Krycí list ZBV

Název a evidenční číslo Stavby: II/105 - Severní obchvat Jílového u Prahy, 5211521005 Číslo a název stavebního objektu/provozního souboru (SO/PS) SO 362 Retenční nádrž v km 1,160 Číslo a název podobjektu/rozpočtu:	Číslo SO/PS/ /číslo Změny SO/PS: 362/1	Číslo ZBV: 6
---	---	----------------------------

Změnový list

Název a evidenční číslo Stavby: II/105 - Severní obchvat Jílového u Prahy, 5211521005 Název stavebního objektu/provozního souboru (SO/PS): Retenční nádrž v km 1,160	Číslo SO/PS / / číslo Změny SO/PS: 362/1	Číslo ZBV: 6.2
---	---	--------------------------

Výňatek s PDPS k SO 362:

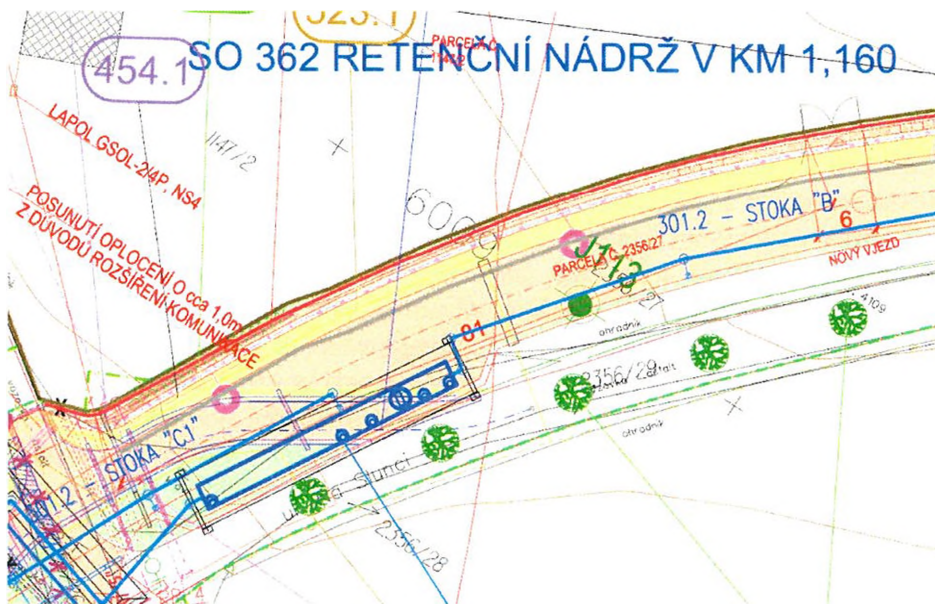
U tohoto SO byla navržena v PDPS realizace jedné prefabrikované podzemní nádrže sestávající z části sedimentační vč. koalescenčního odlučovače ropných látek a z části retenční s potřebným retenčním objemem. PDPS nepředepisovala rozměrové délkové parametry, ale pouze objemový parametr, a to 90 m³, dále návrhový průtok 84,01 l/s a návrhový odtok po redukci v RN 15,20 l/s.

Navrhuje se prefabrikovaná podzemní nádrž sestávající z části sedimentační odlučovače ropných látek a navazující části s potřebným retenčním c potřebného objemu je patrný z hydrotechnického výpočtu (přílohou této TZ

Z daného vyplývá, že objem OLK je 9 m³ a objem retence pak 86,4 m³, tedy sestava tří nádrží (OLK dvě kruhové nádrže s navazující RN) je objemově vyšší než požadovaných min. 90 m³, návrhový průtok i odtok jsou zachovány, tedy parametry z PDPS jsou dodrženy.

Výňatek z TZ RDS SO 362:

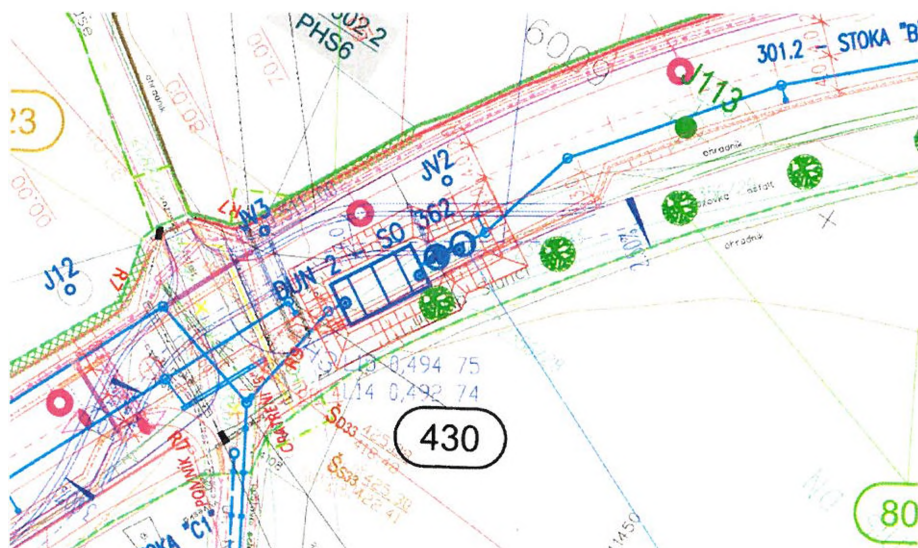
Navrhuje se sestava tří podzemních prefa nádrží. Odlučovač lehkých kapalin dvěma za sebou řazenými kruhovými nádržemi vnějšího průměru 2,80 m, prvr objemu 9,0 m³ a druhá nádrž je koalescenční odlučovač pro návrhový průtok ORL navazuje samostatná retenční nádrž (RN) rozměrů 10,43 x 5,40 x 3,01 m s 86,4 m³.

II/105–SEVERNÍ OBCHVAT JÍLOVÉHO U PRAHY
SO 362
Zaměření výkopu
Příloha č.2 k protokolu 030/2022

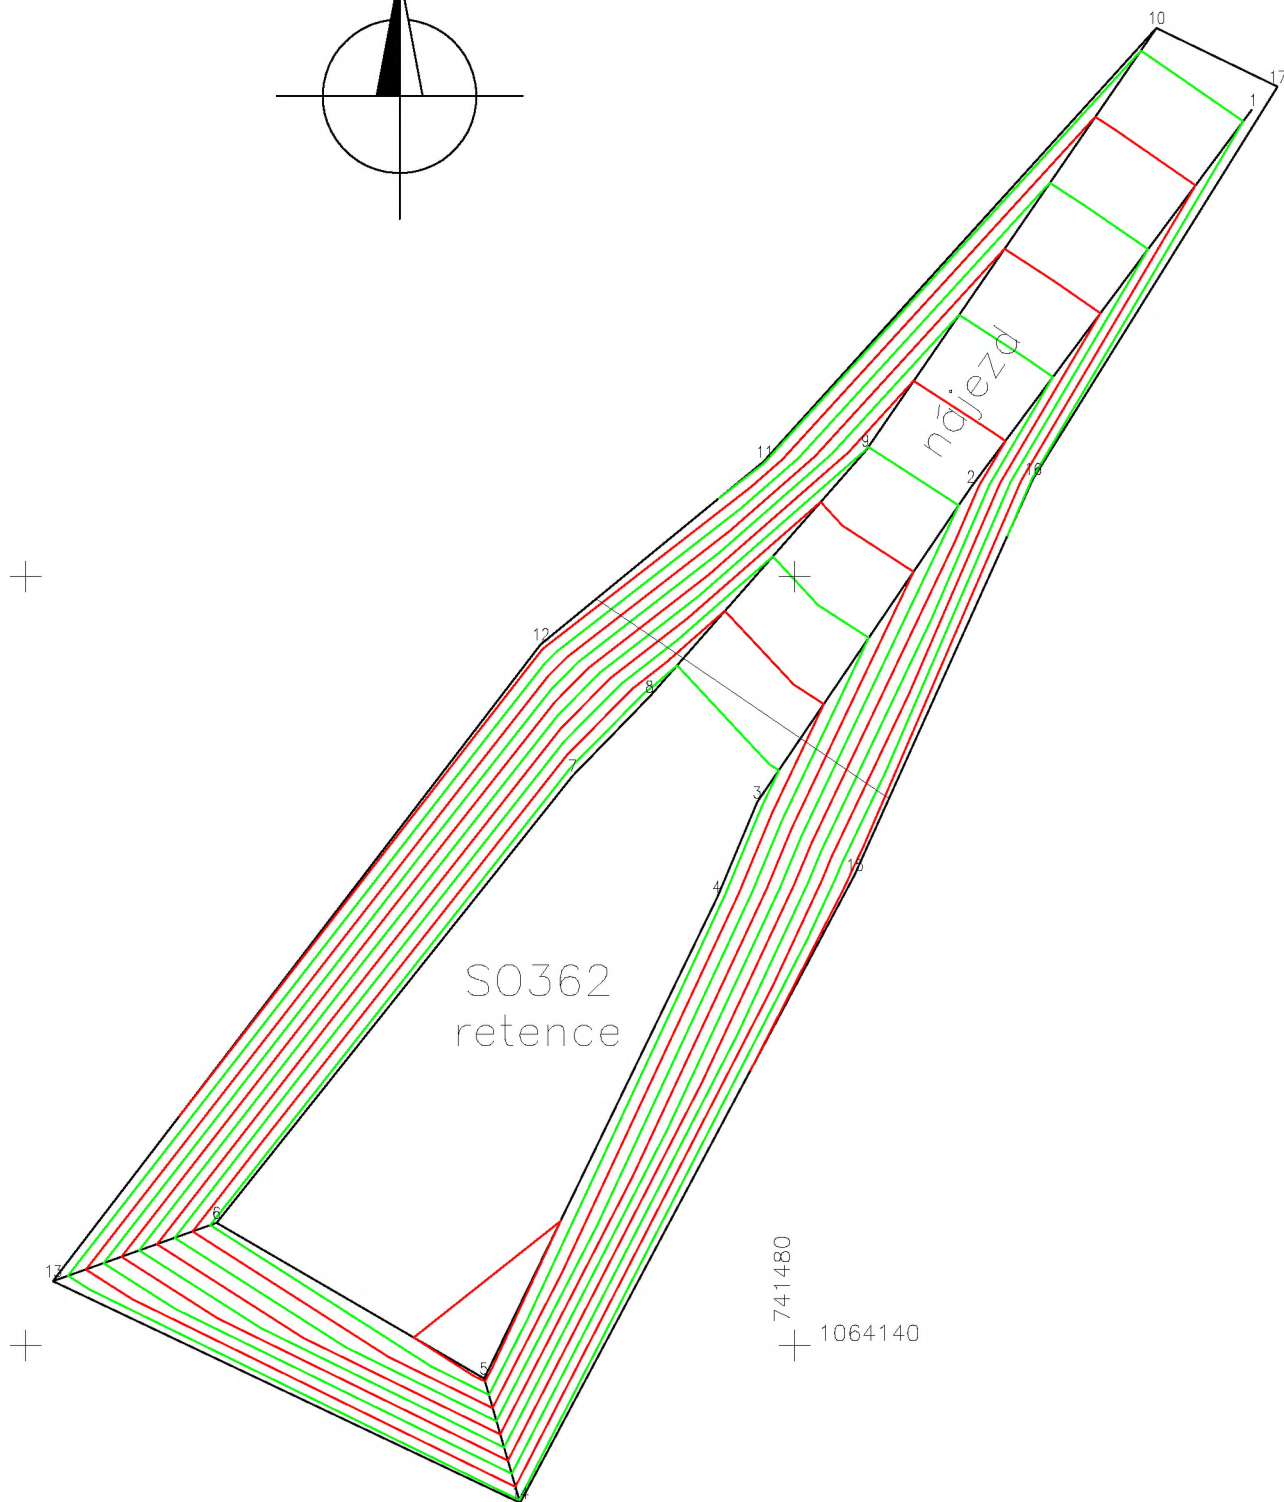
Rozsah a popis měřických prací: Dne 20.7.2022 bylo provedeno zaměření objemu výkopu u retenční nádrže SO362, s rozdělením tříd těžitelnosti. Výpočetní protokoly uloženy v archivu firmy.

SO-362	Třída těžitelnosti	objem (m ³)
Výkop	I.	109.04
	II.	545.35
	III.	436.03
Souhrn celkem:		1090.42

II/105–SEVERNÍ OBCHVAT JÍLOVÉHO U PRAHY
SO 362
Zaměření výkopu
Příloha č.3 k protokolu 030/2022

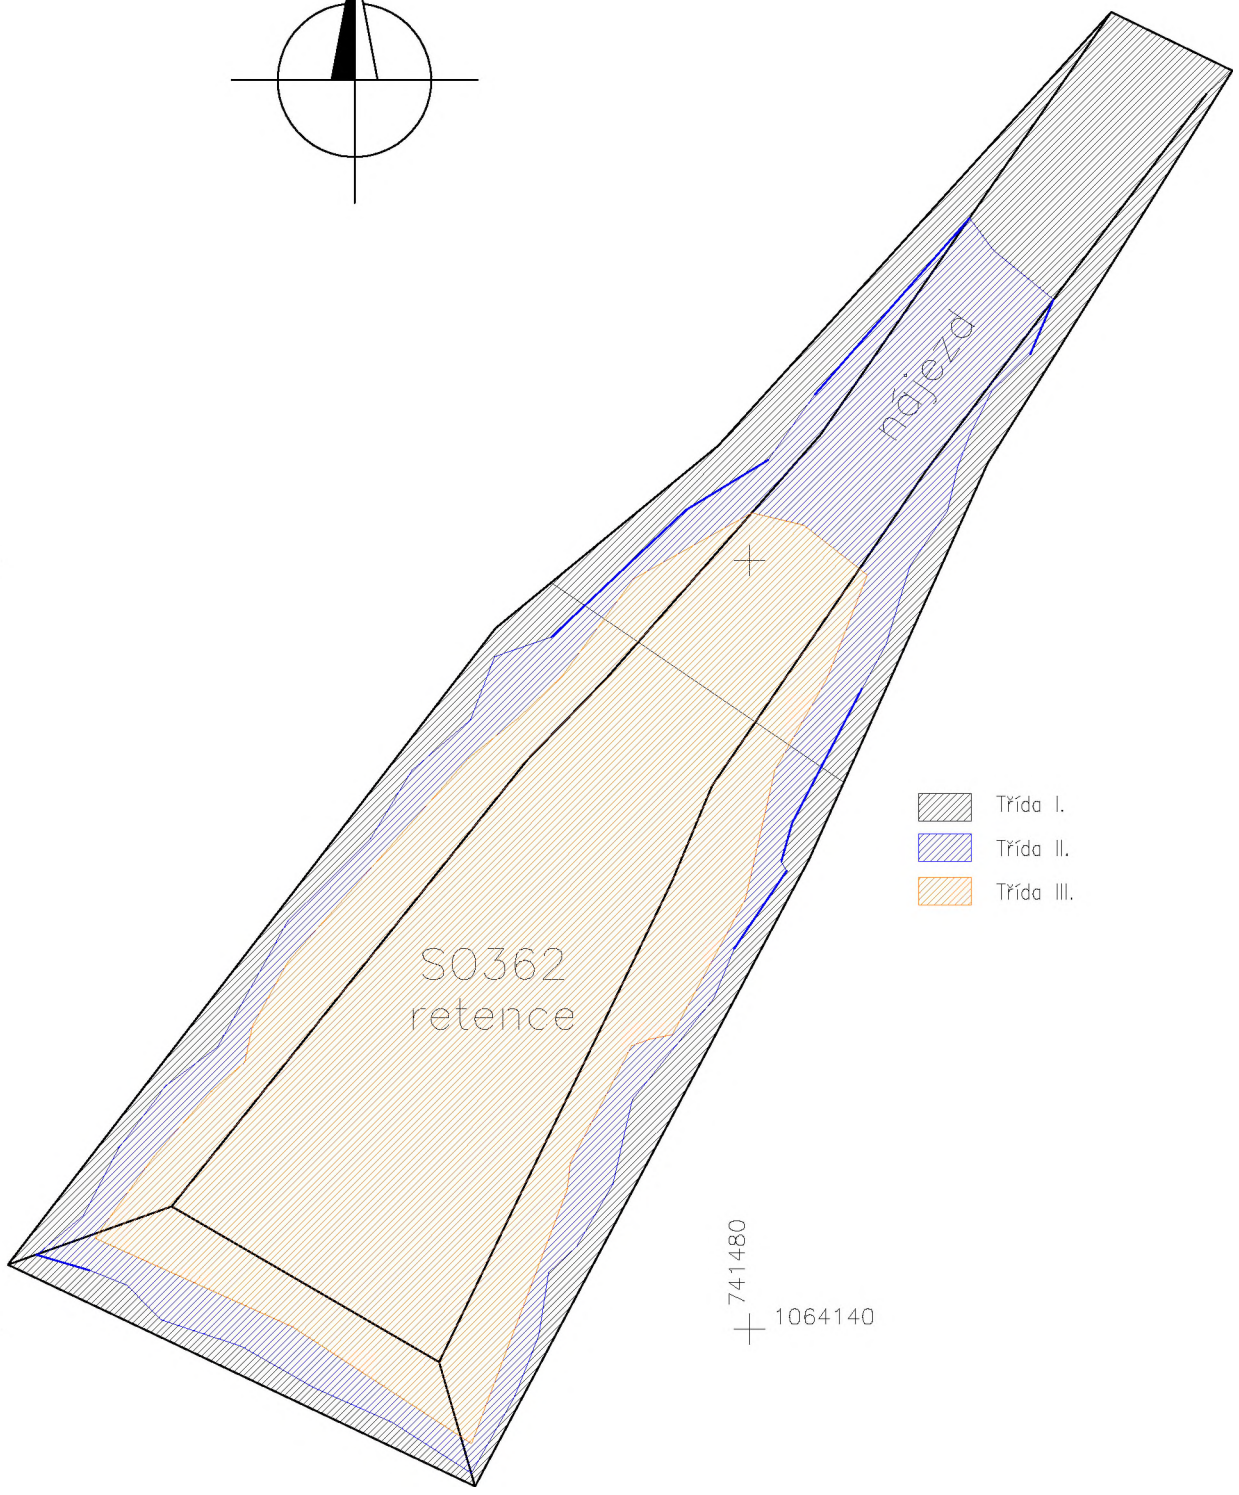
Vzhledem k nepravidelnému výskytu a nerovnoměrnému uložení, jak ve vertikálním tak horizontálním směru, pevnostních tříd hornin, rozpuštění a úklonu vrstev byly jednotlivé rozhraní tříd těžitelnosti vyznačeny na stěnách realizovaného výkopu.

Následně byla tato rozhraní zaměřena geodeticky a vypočteny kubatury jednotlivých tříd těžitelnosti dle ČSN 73 6133.

Třídy těžitelnosti dle		Úsek	RN 2	RN-2
ČSN P 73 1005	Cenové soustavy 800-1		SO362	SO362
		hloubka výkopu (m)	5,0	Kubatura (m3)
		Délka (m)	32,0	
		Šíře (m)	6,0-8,0	
I.	1.-3.	Procentuální zastoupení (%)	10	109,0
	4.			
II.	5.		50	545,4
III.	6. -7.		40	436,0
Celkové procentuální zastoupení			100	1090,4
